TRANS/WP.29/1003
2 April 2004

ПРОЕКТ ДОПОЛНЕНИЯ 7 К ПОПРАВКАМ СЕРИИ 01 К ПРАВИЛАМ № 52

(Маломестные пассажирские транспортные средства категорий М2 и М3)

"Рис. 15b

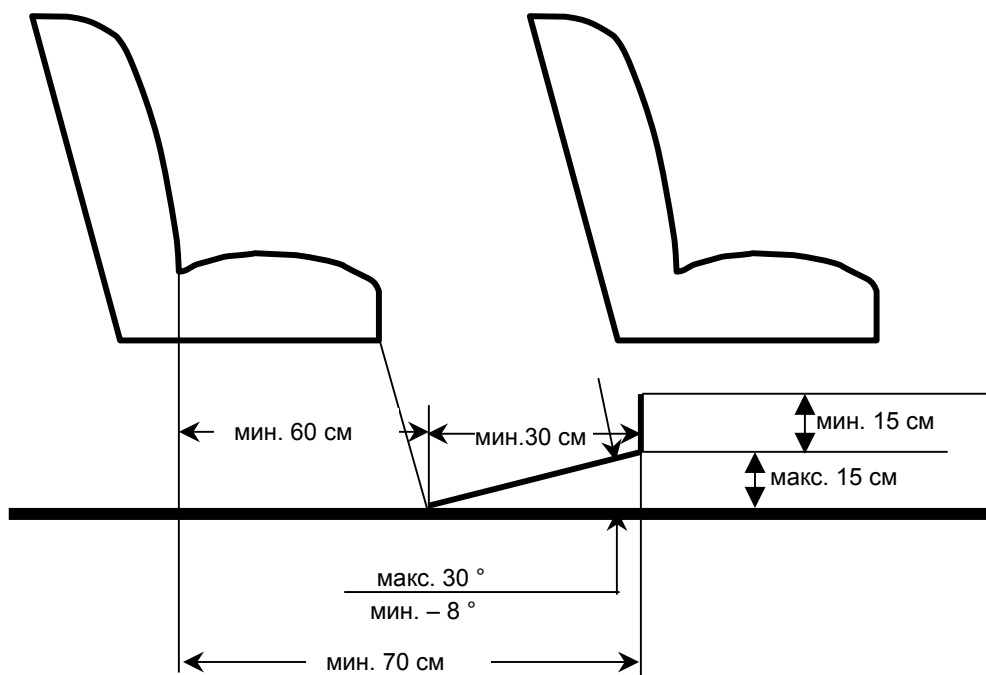
"5.7.8.5.2 Для сиденья, расположенного за другим сиденьем и/или обращенного к проходу, должно быть предусмотрено минимальное свободное пространство для ног глубиной не менее 300 мм и шириной, соответствующей положениям пункта 5.7.8.2.1, как показано на рис. 15b приложения 3. Присутствие в этом пространстве ножек кресел и элементов, указанных в пунктах 5.7.8.1.3.3 и 5.7.8.1.3.4, допускается при том условии, что для ног пассажиров остается достаточно места. Это пространство для ног может частично располагаться в проходе и/или над ним, но оно не должно создавать никаких препятствий при измерении минимальной ширины прохода в соответствии с пунктом 5.7.5. В этом пространстве допускается частичное присутствие ремней безопасности и их креплений".

Включить новый рис. 15b следующего содержания:

ПРОСТРАНСТВО ДЛЯ СИДЯЩИХ ПАССАЖИРОВ НА СИДЕНЬЕ,
РАСПОЛОЖЕННОМ ЗА ДРУГИМ СИДЕНЬЕМ И/ИЛИ ОБРАЩЕННОМ К ПРОХОДУ
(см. пункт 5.7.8.5.2)

"Рис. 21
ДОСТУП К ДВЕРИ ВОДИТЕЛЯ
(См. пункт 5.6.2.5.2)

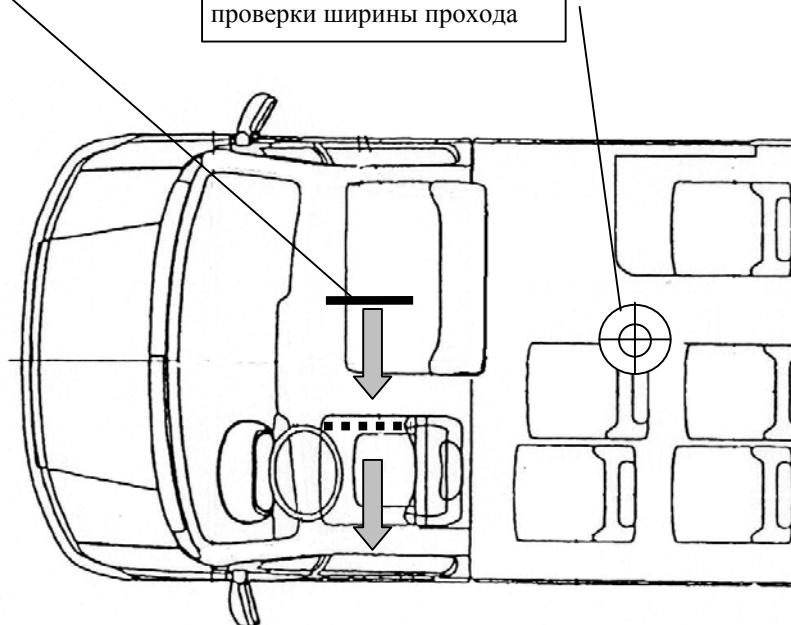
"5.6.2.5.2 дверь водителя может рассматриваться в качестве запасной двери для пассажиров, находящихся на сиденьях, расположенных рядом с сиденьем водителя, при условии, что обеспечена возможность перемещения контрольного шаблона от этих пассажирских сидений до выхода из транспортного средства через дверь водителя (см. рис. 21 в приложении 3).

Проверка доступа к двери водителя осуществляется в соответствии с предписаниями пункта 5.7.3.2 при помощи контрольного шаблона размером 600 x 400 мм, описанного в пункте 5.7.3.3. Служебная дверь, предусмотренная для пассажиров, должна располагаться со стороны транспортного средства, противоположной той, на которой располагается дверь водителя, и рассматривается в качестве запасной двери для водителя;"

Включить новые рис. 21 и 22 следующего содержания:

Контрольный шаблон
размером 60 см x 40 см,
описанный в пункте 5.7.3.3

Контрольное устройство для
проверки ширины прохода
